Neuer Feuerablanksystem - Kaminofen Nexos, Dominica usw.
9900-385

Lage des Feuerablemksteines

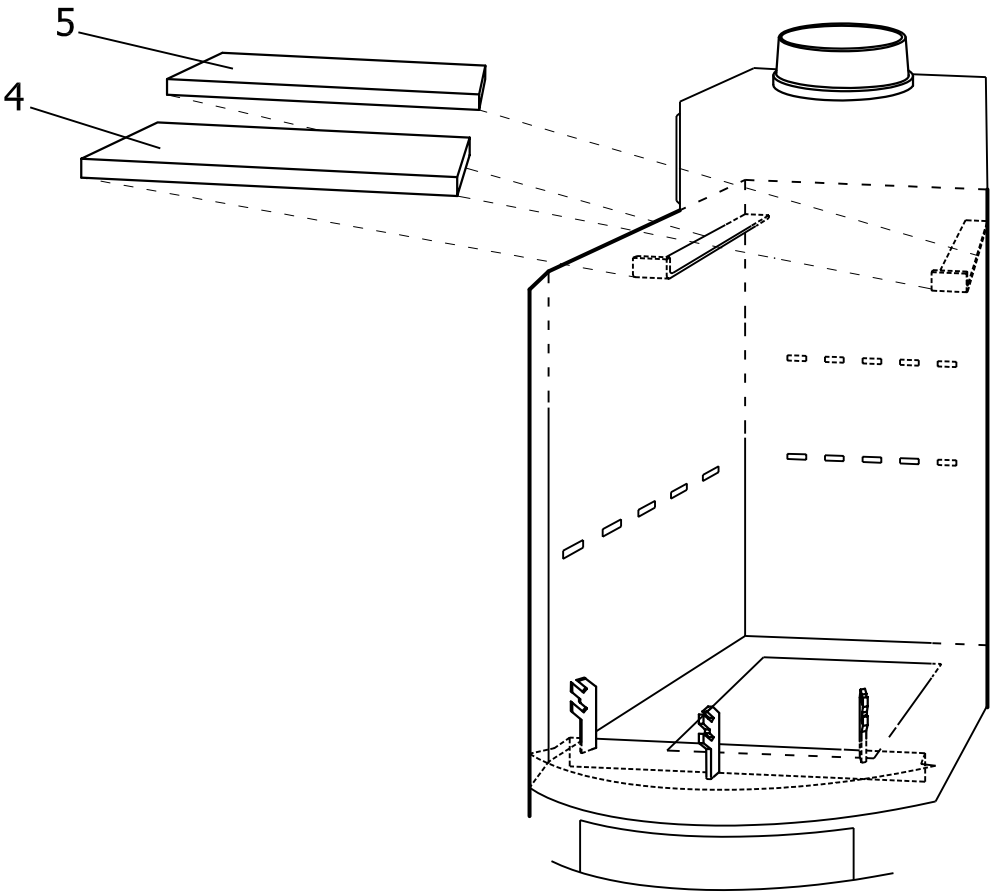
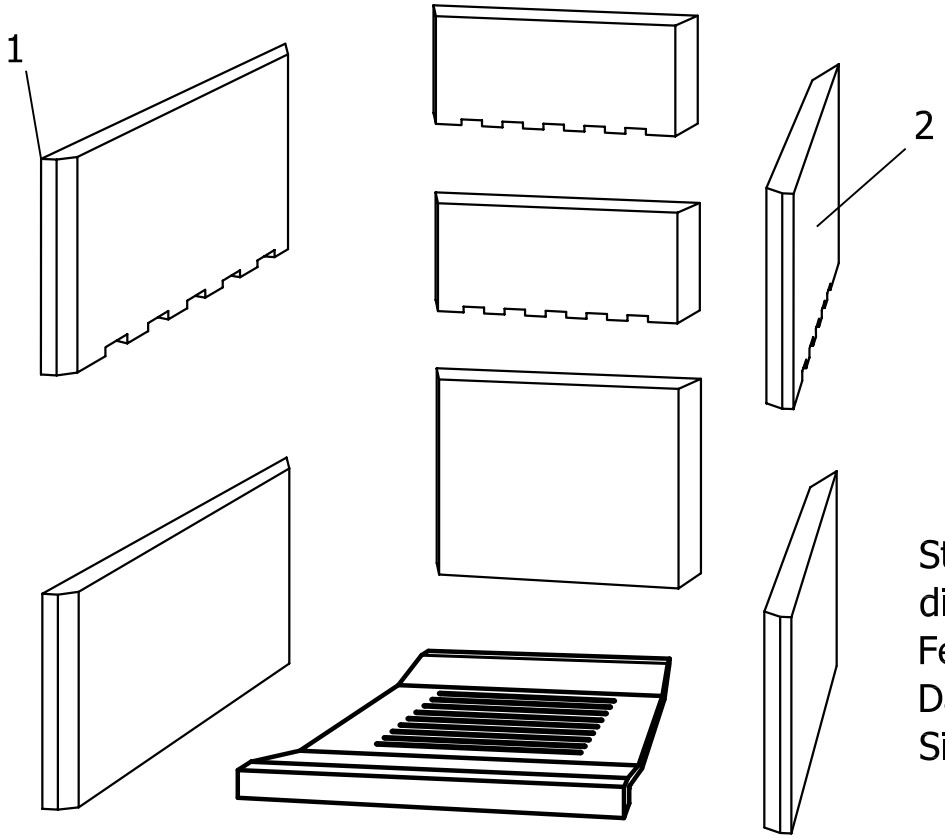
Die Steine 4 und 5 gehören in die zweite, oberste Umlenkung.

Statt dem alten Feuerablenkrahmen und Vermiculit bekommen Sie die Teile 1 bis 5. Diese müssen ausgetauscht werden. Der Feuerablenkrahmen wird durch einen Vermiculitstein (3), ersetzt. Damit Sie diesen Stein in den Feuerraum legen können, müssen Sie die seitlichen, oberen Steine (1, 2) auch tauschen.
